珠海市房屋建筑和市政工程 施工图审查常见问题汇编 (2022 年版)

组织单位：珠海市住房和城乡建设局

编制单位：珠海正青建筑勘察设计咨询有限公司

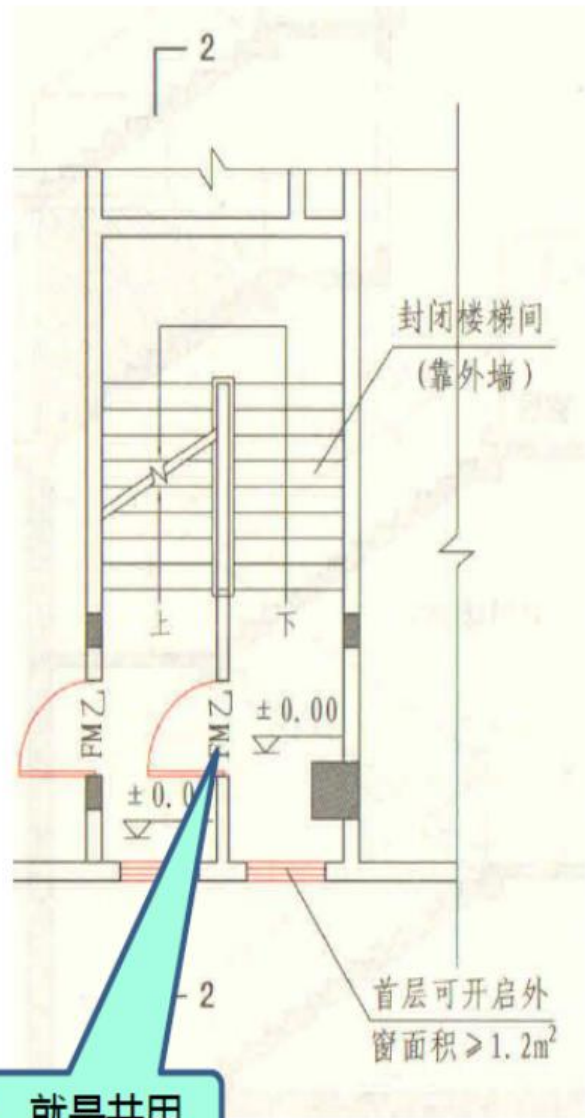
5	消防	<p>(1)、地下室消防电梯前室、防烟楼梯间和封闭楼梯间的地下室部分未设置防烟措施。</p> <p>(2)、对地下仅一层的封闭楼梯间，当其首层仅设置有效面积不小于 1.2m² 的可开启外窗或直通室外的疏散门时，该地下楼梯和地上楼梯出现共用情况(如下图所示)，不满足《建筑防烟排烟系统技术标准》GB51251-2017 第 3.1.6 条要求。</p>

有此门, 就是共用。
